**AVIS RELATIF À LA PROTECTION
CONTRE LES EVENTUELS EFFETS NOCIFS ET NUISANCES
PROVOQUÉS PAR LES RAYONNEMENTS NON IONISANTS
GÉNÉRÉS PAR DES ANTENNES ÉMETTRICES STATIONNAIRES**

Commune : CHAUDFONTAINE - Exploitant : PROXIMUS

Référence exploitant : 41MHG_01

Rapport n° 4452 / 2023

Figure 1 : Vue en plan des lieux de séjour et des points de contrôle

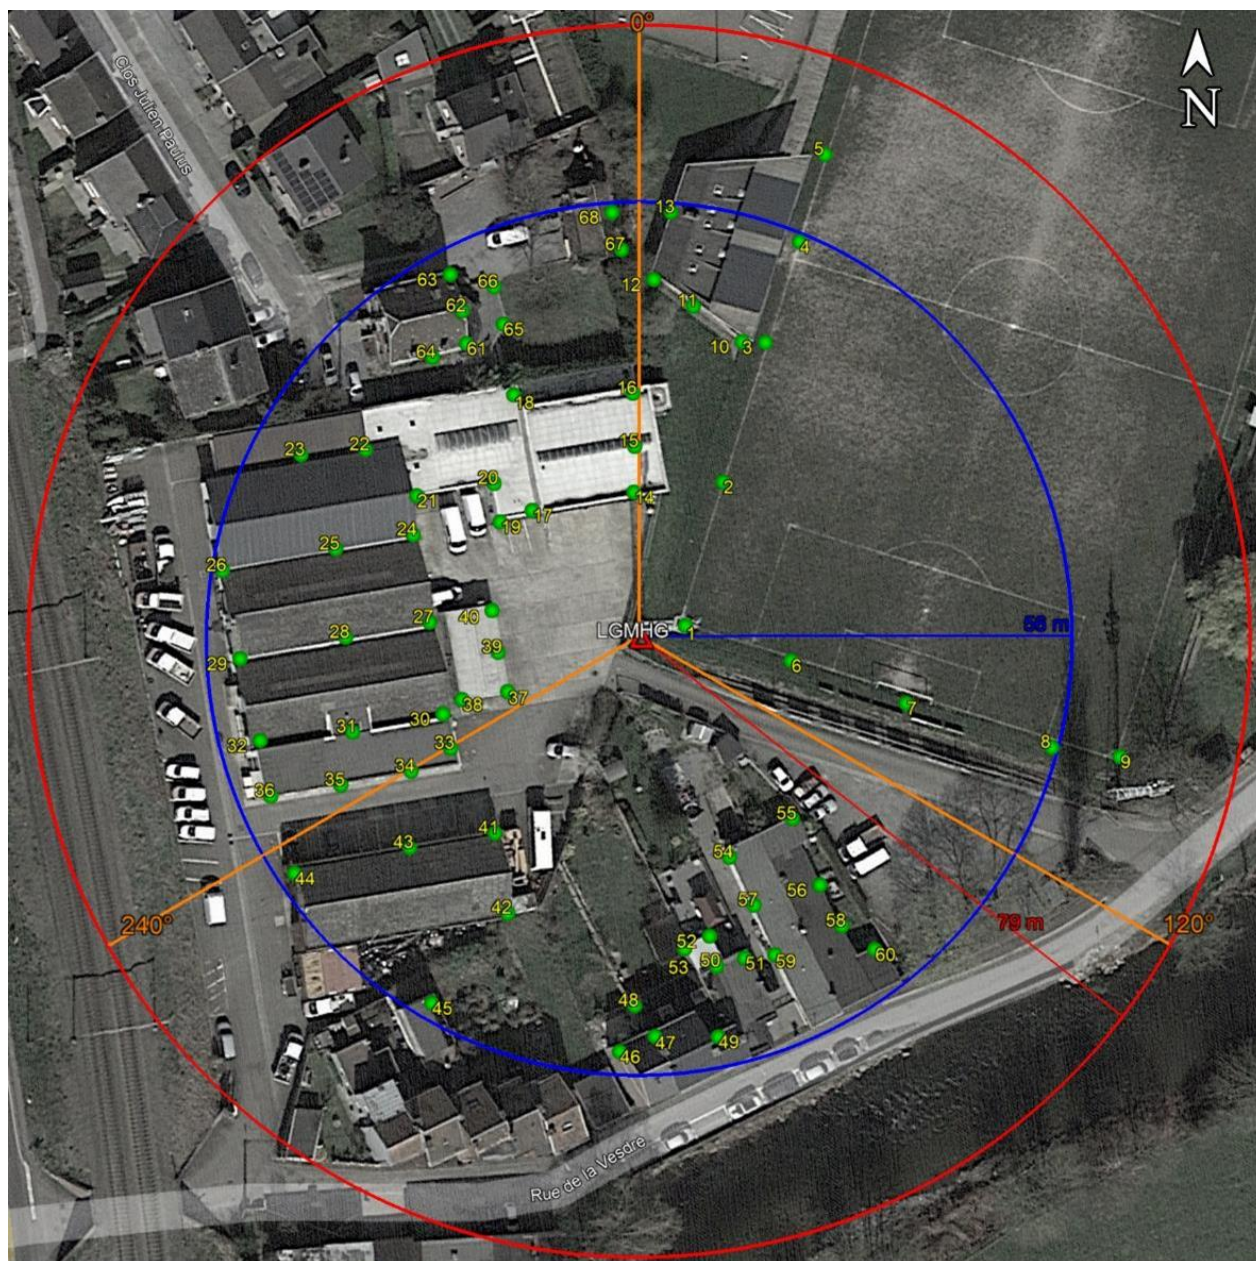
- le numéro du point de contrôle repris sur un des plans de la figure 1;
- le numéro du LS dans lequel se trouve le point de contrôle de la 1^{ère} colonne ;
- l'atténuation d'obstacle prise en compte pour le calcul de l'indice d'exposition dans le LS ;
- le résultat du calcul de l'indice d'exposition.

N° point de contrôle	LS	Atténuation (dB)	Indice d'exposition relatif à la limite par installation IE_i
63	LS61	3,0	0,124
5	LS1	0,0	0,112
9	LS1	0,0	0,101
46	LS46	3,0	0,077
62	LS61	3,0	0,077
49	LS47	3,0	0,076
13	LS10	3,0	0,073
47	LS47	3,0	0,065
45	LS45	3,0	0,062
8	LS1	0,0	0,059
36	LS14	3,0	0,056
4	LS1	0,0	0,053
61	LS61	3,0	0,052
64	LS61	3,0	0,050
32	LS14	3,0	0,048
6	LS1	0,0	0,046
29	LS14	3,0	0,042
2	LS1	0,0	0,041
14	LS14	3,0	0,041
26	LS14	3,0	0,040
12	LS10	3,0	0,039
15	LS14	3,0	0,038
35	LS14	3,0	0,034
3	LS1	0,0	0,033
68	LS67	3,0	0,033
7	LS1	0,0	0,032
31	LS14	3,0	0,031
30	LS14	3,0	0,031
44	LS41	3,0	0,031
33	LS14	3,0	0,031
38	LS37	3,0	0,027
37	LS37	3,0	0,027
67	LS67	3,0	0,027
34	LS14	3,0	0,027
16	LS14	3,0	0,025

En ce qui concerne les antennes de l'installation mentionnées dans le tableau 1, la distance maximale à laquelle la limite pourrait être atteinte, à l'extérieur, est égale à 78,7 m. S'il n'y a pas de LS à une distance inférieure, les antennes respectent forcément la limite d'immission.

Dans le cas des LS situés à l'intérieur des bâtiments, une atténuation d'obstacle est prise en compte et il en résulte que la distance maximale à laquelle la limite pourrait être atteinte se réduit à 55,7 m.

Figure 2 : Vue en plan des installations d'antennes dans un rayon de 300 mètres autour de l'installation faisant l'objet de la demande d'avis

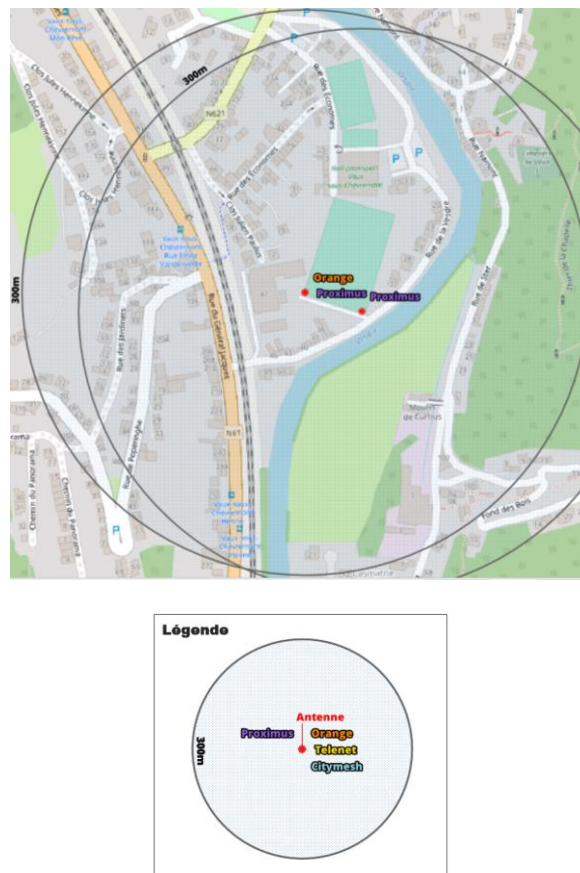
Le plan en projection verticale de la figure 2 indique la localisation des antennes actives éventuelles visées par le décret et situées dans un rayon de 300 mètres autour de l'installation référencée dans le paragraphe 2. Les données de localisation de ces antennes et les avis correspondant sont accessibles via le cadastre en ligne des antennes émettrices stationnaires⁶.

Compte tenu du nombre d'installations localisées dans la figure 2, il apparaît que l'intensité du rayonnement électromagnétique généré, dans les lieux de séjour situés à proximité de l'installation référencée dans le paragraphe 2, par l'ensemble des antennes émettrices stationnaires de l'ensemble des exploitants du même site d'antennes émettrices stationnaires respecte la limite fixée à l'article 4, § 2 du décret.
